PROJECT: 21451 - BOSCHMANS

BOUWEN VAN EEN EENGEZINSWONING
Klaaie, lot 1 (naast nr. 18) – 9660 Brakel

Verslag van nazicht van ontwerp

Verslag EPB - 01
16/12/2021
BOSCHMANS

VOLUMESTUDIE

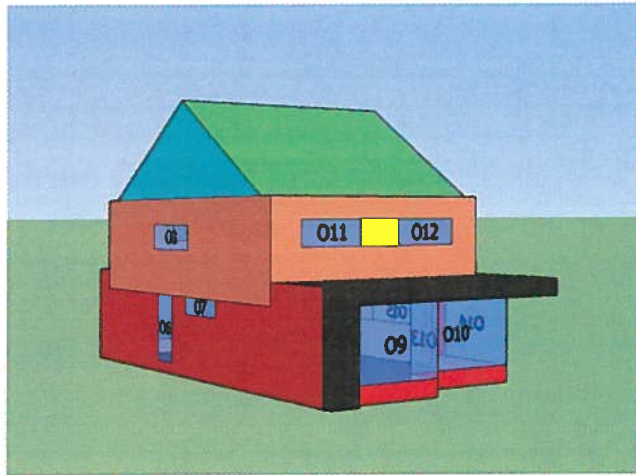
Er wordt gerekend met de volgende opbouw van de schilddelen

VLOEREN: op volle grond 	20cm	gewapend beton	U-waarde 0,18 W/m².K <i>U_{max}</i> 0,24 W/m²K
	10cm	PUR-plaat ($\lambda = 0,024 \text{ W/m.K}$)	
	8cm	chape	
	2cm	vloerafwerking	
VLOEREN: boven buitenomgeving 	2cm	crépi	U-waarde 0,18 W/m².K <i>U_{max}</i> 0,24 W/m²K
	10cm	EPS-plaat ($\lambda = 0,032 \text{ W/m.K}$)	
	20cm	gewapend beton	
	6cm	in situ gespoten PUR ($\lambda = 0,027 \text{ W/m.K}$)	
	8cm	chape	
	2cm	vloerafwerking	
WANDEN: BUM – gevelsteen 	9cm	Gevelsteen of 4cm Alu-afwerking	U-waarde 0,14 W/m².K <i>U_{max}</i> 0,24 W/m²K
	2cm	matig geventileerde luchtlaag	
	14cm	PUR-plaat ($\lambda = 0,022 \text{ W/m.K}$)	
	14cm	snelbouwsteen ($\lambda = 0,26 \text{ W/m.K}$)	
	1,2cm	pleisterwerk	
WANDEN: BUM – crépi 	2cm	crépi	U-waarde 0,16 W/m².K <i>U_{max}</i> 0,24 W/m²K
	18cm	EPS top ($\lambda = 0,032 \text{ W/m.K}$)	
	14cm	snelbouwsteen ($\lambda = 0,26 \text{ W/m.K}$)	
	1,2cm	pleisterwerk	
WANDEN: BUM– Alu/hout 	1,0cm	Alu of gevelbeplanking	U-waarde 0,19 W/m².K <i>U_{max}</i> 0,24 W/m²K

10cm	PUR-plaat ($\lambda = 0,022 \text{ W/m.K}$)	
	14cm	snelbouwsteen ($\lambda = 0,26 \text{ W/m.K}$)	
	1,2cm	pleisterwerk

WANDEN: BUM- HSB 			U-waarde 0,17 W/m².K U _{max} 0,24 W/m²K
	2cm	gevelafwerking	
	3cm	houten regelwerk	
	1,8cm	OSB	
	22cm	Houten roostering + MW ($\lambda = 0,035 \text{ W/m.K}$)	
	1,8cm	OSB

DAKEN: PLAT DAK - beton 			U-waarde 0,14 W/m².K U _{max} 0,24 W/m²K
	16cm	dakdichting PUR-plaat ($\lambda = 0,024 \text{ W/m.K}$)	
		dakdichting	
	10cm	hellingschape	
	20cm	vloerplaat

DAKEN: HELLEND DAK 			U-waarde 0,19 W/m².K U _{max} 0,24 W/m²K
	22cm	dakafwerking houten roostering + MW ($\lambda = 0,035 \text{ W/m.K}$)	
	2,5cm	houten regelwerk	
	1,4cm	gipskartonplaat
